Hovedutvalg for samfunnsutvikling og drift

2017005 Detaljregulering Gisna masseuttak 237/2

Innstilling

Fig. 3: viser masseuttaket i forhold til nærmeste boligbebyggelse.

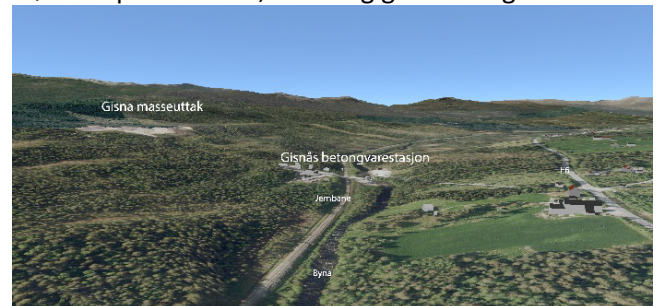
I tillegg til massetak og knusing kan transport være en kilde til både støy og støv. Det er viktig at det settes premisser og rammevilkår for uttakene som reduserer disse utslippene. Støyvurderinger og støysonekart må foreligge som en del av beslutningsgrunnlaget i planprosessen. Driftstider må fastsettes i reguleringsbestemmelsene.

Det foreligger ikke støysonekart som beslutningsgrunnlag i planprosessen. Når det gjelder støy ligger nærmeste boligbebyggelse ca. 1,1 km fra masseuttaket. Støyen vil også i tillegg til avstand bli dempet av eksisterende uttaksskråninger og vegetasjon. Ved utvidelse av masseuttaket vil det mot nordvest vil bli lagt opp valler av overdekningsmasser i utkanten av selve uttaksområdet. Disse vollene vil

være med på å skjerme uttaket for innsyn, samt virke støydempende.

På grunn av forhold nevnt ovenfor er totalvurderingen at det ikke er nødvendig med spesielle støydempende tiltak vedr. drift i selve masseuttaket.

Fig. 7: Viser forekomsten i NGU datablad.

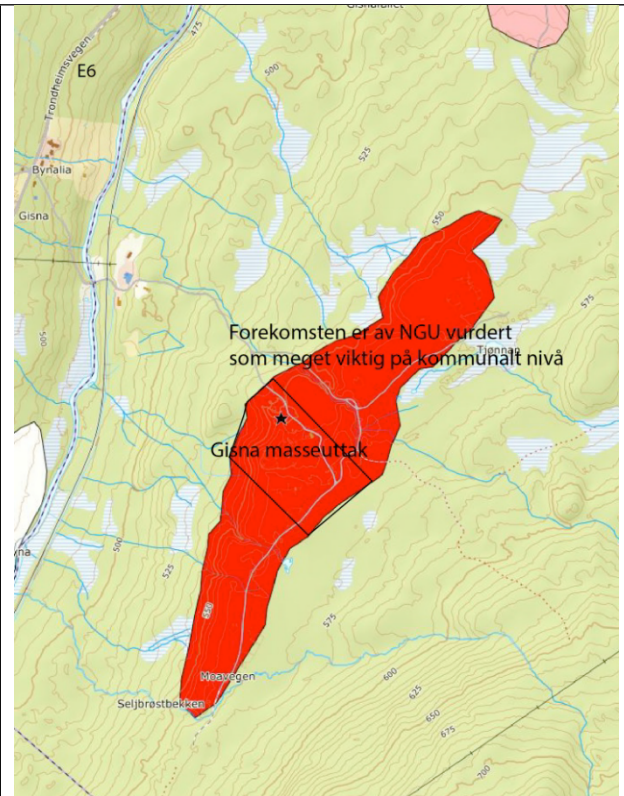
Norges geologiske undersøkelse (NGU) sitt ressurskart viser at den kartlagte forekomsten uttaket drives fra har større utbredelse enn foreslått planavgrensning. For å utnytte den mineralske ressursen optimalt anbefaler vi en vurdering av framtidige utvidelsesmuligheter for masseuttaket. Sikring, skjerming og etterbruk.

Dette er en stor ressurs med utvidelses muligheter både mot nordøst og sørvest.
